Kommentierung des ersten Entwurfs des Netzentwicklungsplans Strom 2035 (Version 2021)

Franziska Flachsbarth
Dr. Matthias Koch
David Ritter
Christoph Heinemann
Öko-Institut e.V.

Abbildung 3-1: Kumulierter Einsatz von dezentralen Flexibilitätsoptionen je Tageszeit in einem Szenario mit hoher Wind- und PV-Stromerzeugung

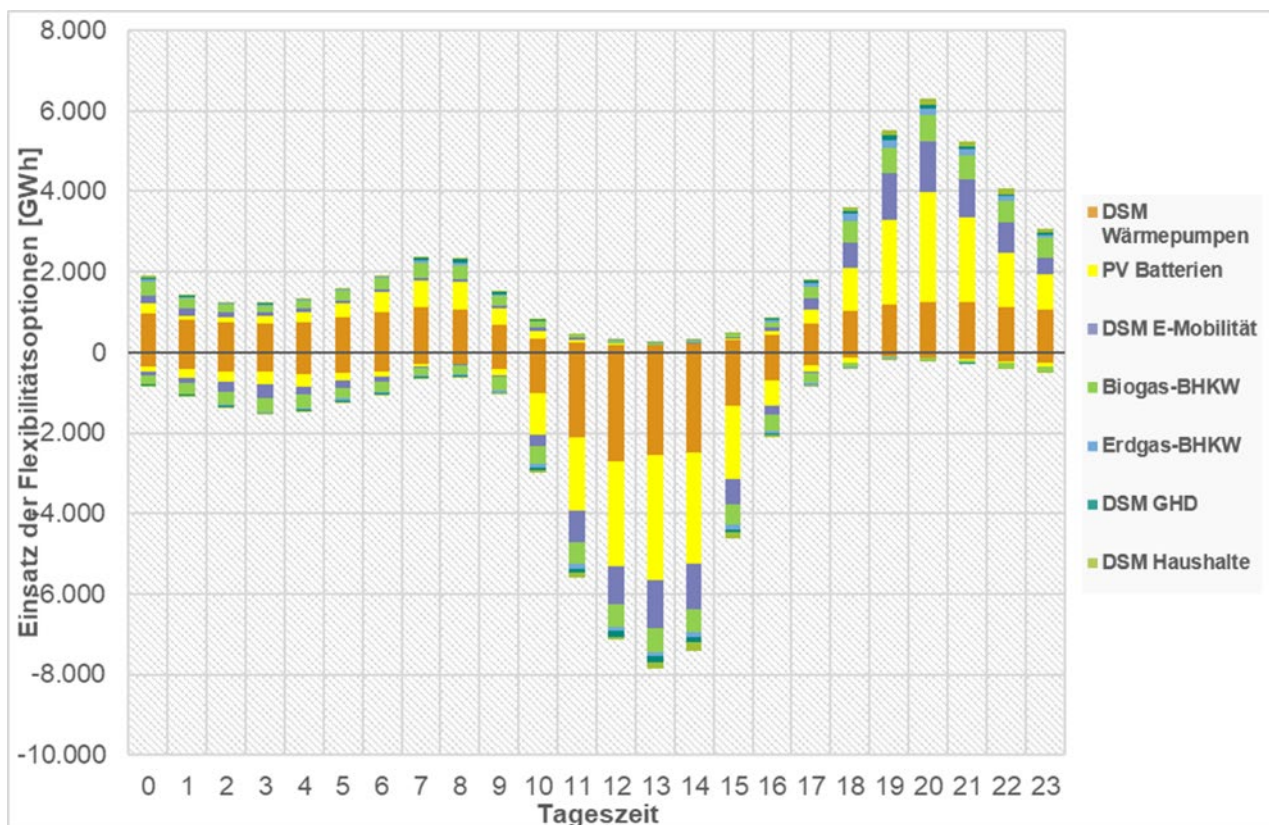
Wir halten es hingegen für zielführend, die dezentralen erneuerbaren Energien bereits bei der Einsatzoptimierung von Flexibilitäten zu berücksichtigen. Der Einsatz der Flexibilitätsoptionen sollte sich an der Residuallast orientieren, die sich aus der Differenz von EE-Stromerzeugung und Stromnachfrage ergibt. Es macht einen großen Unterschied, ob bei der vorgelagerten Modellierung von der Last oder von der Residuallast ausgegangen wird. Nur bei der Berücksichtigung der Residuallast erhalten die Flexibilitäten den gewünschten Anreiz, sich am EE-Angebot zu orientieren. Anstelle eine Lastreduktion zu Zeiten von PV-Einspeisespitzen durchzuführen, wie es mit der im NEP gewählten Methode passiert, erhöht sich vielmehr die Last im Mittagspeak, wenn man die PV-Stromerzeugung mitberücksichtigt.

Das Ergebnis einer solchen Modellierung kann exemplarisch der nachfolgenden Graphik für den kumulierten Einsatz von dezentralen Flexibilitätsoptionen je Tageszeit entnommen werden. Zum Einsatz kam dabei das Strommarktmodell PowerFlex des Öko-Instituts.

Positiv aufgetragen ist die Speicherentladung sowie nachfrageseitige Lastreduktion, negativ aufgetragen ist entsprechend die Speicherbeladung sowie die nachfrageseitige Lasterhöhung. Es wird deutlich, dass insbesondere die PV-Spitze von den dezentralen Flexibilitätsoptionen eingespeichert und in die Abendstunden verschoben wird. Dieses durchschnittliche Tagesmuster ist deutlich anders ausgeprägt als das Tagesmuster, welches sich nach der im NEP angewendeten Methode zur Lastglättung ergibt (50 Hertz Transmission (50 Hertz) et al. 2021, Abbildung 9 auf S. 34).

- In der weiteren Überarbeitung des NEP 2035 (2021) sollte die methodische Vorgehensweise zum Einsatz der dezentralen Flexibilitäten verbessert werden, indem anstelle von der Last von einem Residuum der Last ausgegangen wird (Last minus dezentrale Einspeisung erneuerbarer Energien).
